**Nota van Beantwoording
Zienswijzen**

**Ontwerpbestemmingsplan en
ontwerpomgevingsvergunning
'Wilhelminastraat 75'
(incl. Staat van wijzigingen)**

Zaaknr:	2497216, 2498081/82, 2499050, 2499434, 2499437, 2499441, 2499458, 2499460, 2500853.
Betreft:	Ontwerpbestemmingsplan en ontwerp omgevingsvergunning Wilhelminastraat 75

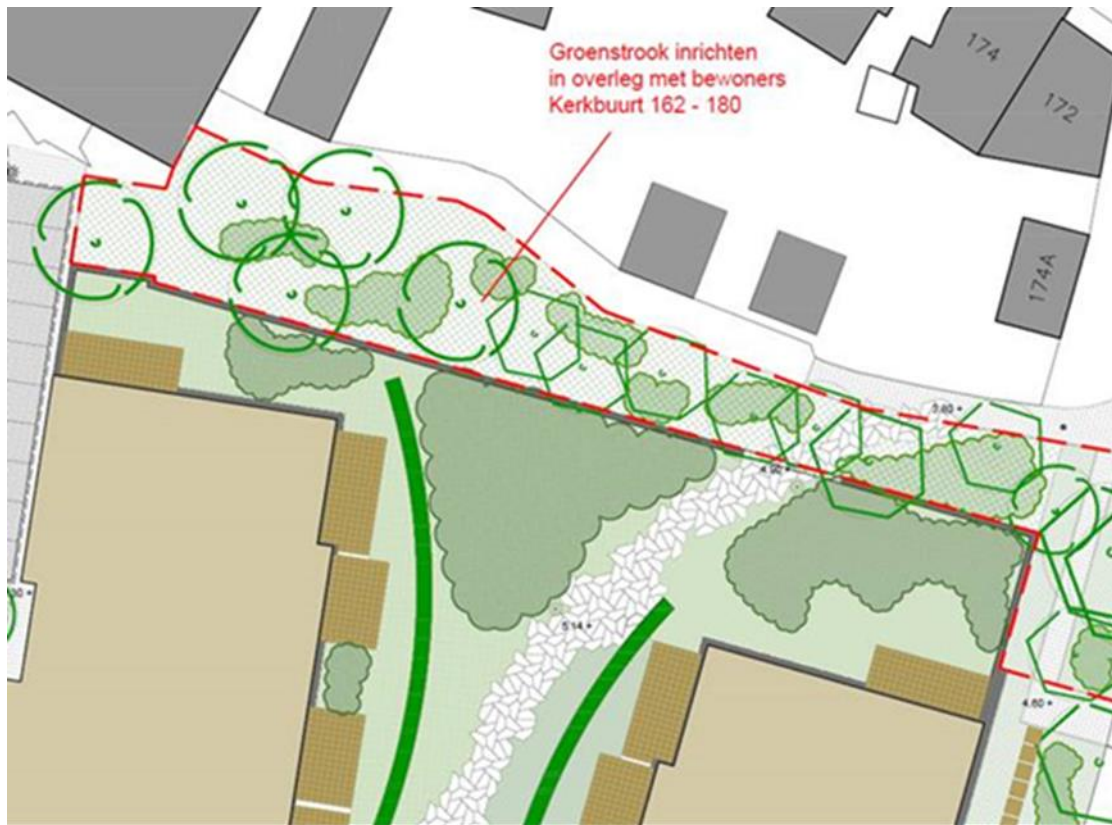
a.	<p><i>Privacy, uitzicht en licht</i> Betrokkenen wonen op korte afstand van de beoogde locatie en zullen bij doorgang van het plan te maken krijgen met een aanmerkelijke inperking van het uitzicht, licht en privacy.</p> <p><u>Bewoners Kerkbuurt</u> In de schaduwstudie (zie bijlage I) is te zien dat de betrokkenen die wonen aan de Kerkbuurt in december met een laagstaande zon niet tot nauwelijks zon hebben. Er komen op zeer korte afstand van de perceelsgrens van betrokkenen bebouwingswanden van maximaal 19m hoog.</p> <p><u>Bewoners Wilhelminastraat</u> Betrokkenen wonen op korte afstand van de beoogde locatie en zullen bij doorgang van het plan te maken krijgen met een aanmerkelijke inperking van het uitzicht, licht en privacy. Er komen immers op zeer korte afstand van de perceelsgrens van betrokkene bebouwingswanden van 12m hoog.</p> <p>Waar daar nu oude bomen staan en op beiden bestaande bouwvlakken slechts 80% bebouwd mag worden. Deze konden bovendien alleen voor maatschappelijke doeleinden gebruikt worden. Betrokkenen zijn dan ook van mening dat men geenszins rekening diende te houden met de realisatie van woningen op deze locatie en bovendien zijn betrokkenen van mening dat het totaal niet passend is binnen de omgeving.</p>

a.	<p><i>Privacy, uitzicht en licht.</i></p> <p>Wij stellen met betrokkenen vast dat de nieuwe ontwikkeling invloed heeft op het uitzicht, privacy en bezonningssituatie van de omliggende woningen. De vraag is echter of deze verandering onaanvaardbaar is in deze binnenstedelijke omgeving.</p> <p>Wij zijn van mening dat de voorliggende woningbouwontwikkeling qua ontwerp, maatvoering, afstand tot de omliggende (woon)bebouwing ruimtelijk passend is in een binnenstedelijk omgeving als het centrum van Sliedrecht. De afstand tussen de <u>achtergevel</u> van de woningen aan de Kerkbuurt tot de dichtstbijzijnde gevel van de nieuwe ontwikkeling bedraagt ca. 30 meter. De afstand tussen de <u>voorgevel</u> van de woningen aan de Wilhelminastraat tot de dichtstbijzijnde gevel van de nieuwe ontwikkeling bedraagt ca. 14 meter. Wij achten deze minimale afstanden alleszins redelijk voor een binnenstedelijke omgeving.</p> <p>Verder stellen wij vast dat in overleg met betrokkenen diverse planwijzigingen zijn doorgevoerd met het oog op de privacy van omwonenden, te noemen:</p> <ul style="list-style-type: none"> - in de groenstrook tussen de nieuwbouw Wilhelminakwartier en de achtertuinten van de Kerkbuurt worden of groene schermen (Heras incl. hедера / blauwe regen o.g.) of wintervaste planten toegepast om de privacy ook in de winterperiode beter te borgen. - de zichtlijnen vanuit de bovenste verdieping van een tweetal blokken naar de woningen aan de Kerkbuurt zijn nog verder naar het middengebied verplaatst. - de balkons van een aantal appartementen aan de achterzijde (Kerkbuurt) zijn vervallen en krijgen aan de zijde van de Waerthove een loggia. - de balkons van een aantal appartementen krijgen op het balkon aan de zijde van de Kerkbuurt een (privacy) scherm, zodat er geen direct zicht is op de tuinen aan de Kerkbuurt. - de bovenste bouwlaag meer naar het midden terrein georiënteerd (setback). - blok 3 twee en een halve meter van de Kerkbuurt af verschuiven. - dakterrassen kleiner gemaakt. <p>Tot slot merken wij op dat initiatiefnemer een landschapsarchitect de opdracht heeft gegeven om in overleg met de bewoners van Kerkbuurt 182-180 - de inrichting van de groenstroken te ontwerpen (zie onderstaande tekening). In dit ontwerp kan ook aandacht worden besteed aan het aspect privacy.</p>
